Minuta  
“Nueva S/E Seccionadora Llanos de Rungue”  
Aplicación del Artículo 102° - Ley General de  
Servicios Eléctricos

20 de febrero de 2025

SUBGERENCIA DE PLANIFICACIÓN

**Figura 1-1. Diagrama Unilineal Simplificado Futura S/E Seccionadora Llanos de Rungue, presentado por el Promotor.**

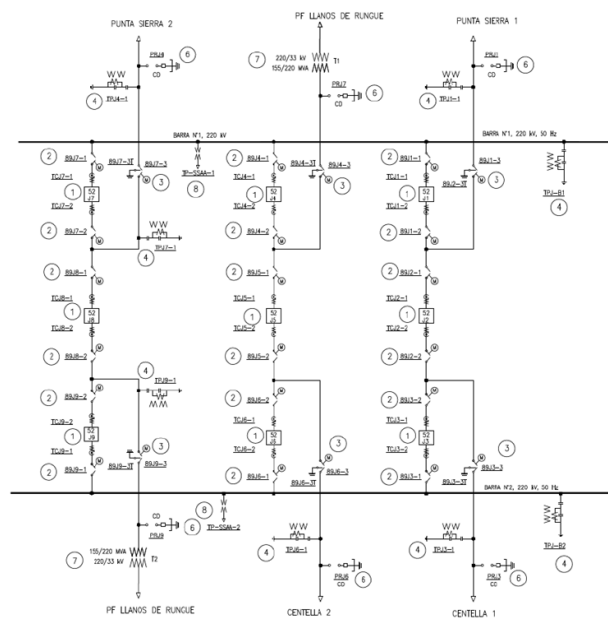
Mediante la presente minuta, el Coordinador se pronuncia sobre la nueva subestación seccionadora Llanos de Rungue en relación con las obras vinculadas al seccionamiento. No obstante, en este documento no se emite una opinión sobre la posibilidad de ubicar los transformadores elevadores dentro de la subestación solicitada.

**Figura 4-4. Límites de transmisión, caso base y caso con proyecto Llanos de Rungue (fuente promotor).**

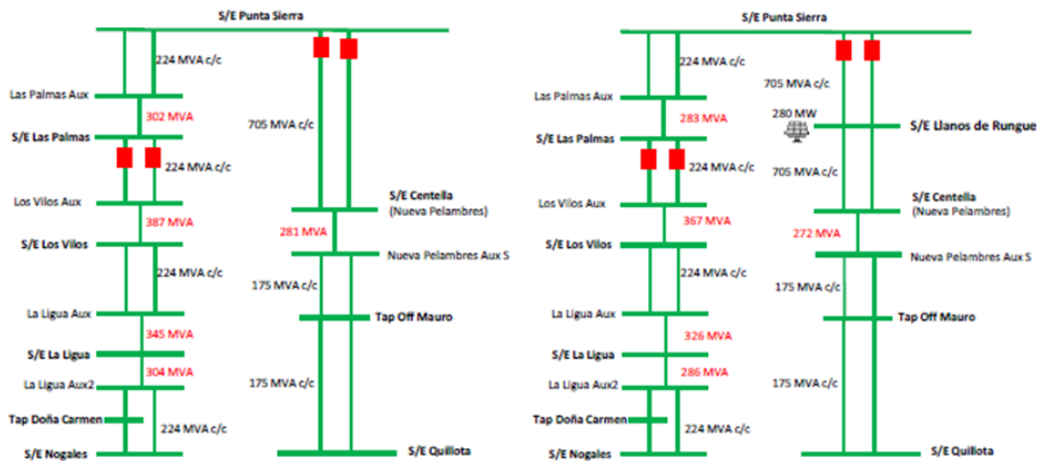
En la Tabla 4-7 se presentan los límites esperados en el corredor al contar con la nueva S/E Seccionadora Llanos de Rungue, contemplando que se inyectan 280 MW en la S/E Llanos de Rungue, calculados por el Coordinador a partir de la base de datos proporcionada por el Promotor. Cabe indicar que los límites presentados por el Promotor se vuelven a calcular por el Coordinador, debido a que el Promotor no adaptó la operación asociada a la componente capacitiva de la compensación a valores que eviten la sobrecompensación de la línea 2x220 kV Punta Sierra – Llanos de Rungue. De esta forma, el Coordinador ha ajustado el límite de compensación indicado, y con esto ha calculado los nuevos límites de transmisión por los corredores en análisis.

Líneas	Límites Caso Base [MW]	Límites con Llanos de Rungue con generación [MW]
Punta Sierra – Las Palmas	302	281
Las Palmas – Los Vilos	387	363
Los Vilos – La Ligua	345	324
La Ligua – Nogales	304	283
Centella – Quillota	288	297
